# **MODIFICACIÓN AL ESTUDIO DE IMPACTO AMBIENTAL**

**PROYECTO:**  
**"DISEÑO, DESARROLLO DE PLANOS Y CONSTRUCCIÓN DE  
EDIFICIOS PARA LA EDUCACIÓN PRE-MEDIA Y MEDIA,  
AMPLIACIÓN DE LA INFRAESTRUCTURA Y OTRAS  
NECESIDADES PARA LA ESCUELA DE  
ALTOS DE SAN FRANCISCO"**

## **I. DESCRIPCIÓN DE LA MODIFICACIÓN A REALIZAR CONFRONTÁNDOLA CON LOS COMPONENTES DEL PROYECTO DEL EIA APROBADO**

**La modificación consiste en el cambio de la ruta para descarga de las aguas residuales procedente de la planta de tratamiento a instalarse en el proyecto.**

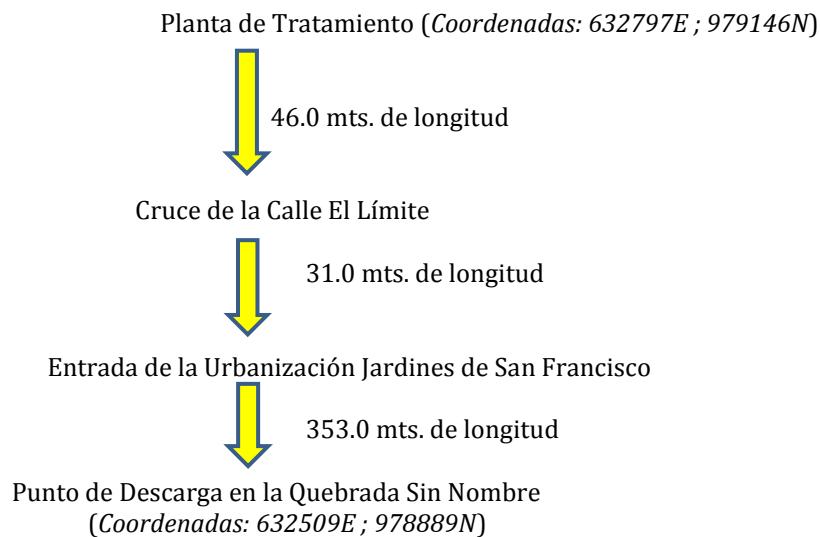
La empresa promotora solicita la presente modificación basado en que la alternativa de canalizar las aguas residuales en un recorrido de 430 metros desde la Planta de tratamiento de aguas residuales, atravesando la

Urbanización Jardines de San Francisco hasta su descarga final en la quebrada S/N, es mucho más traumático y molesto a los residentes de la barriada arriba mencionada, ya que requiere de intervención de aceras, entradas de garajes y la propia carretera.

aguas al sistema de tuberías pluviales existentes soterradas, que tiene recorrido directo de aproximadamente 430 metros, hasta la quebrada s/n donde serán descargadas las aguas tratadas de la planta (Ver Plano y fotografías adjunto)

Es importante indicar que todo el recorrido de las aguas residuales completamente tratadas será de forma soterrada y en ningún punto del recorrido estarán a la vista o en sistemas abiertos de ningún tipo.
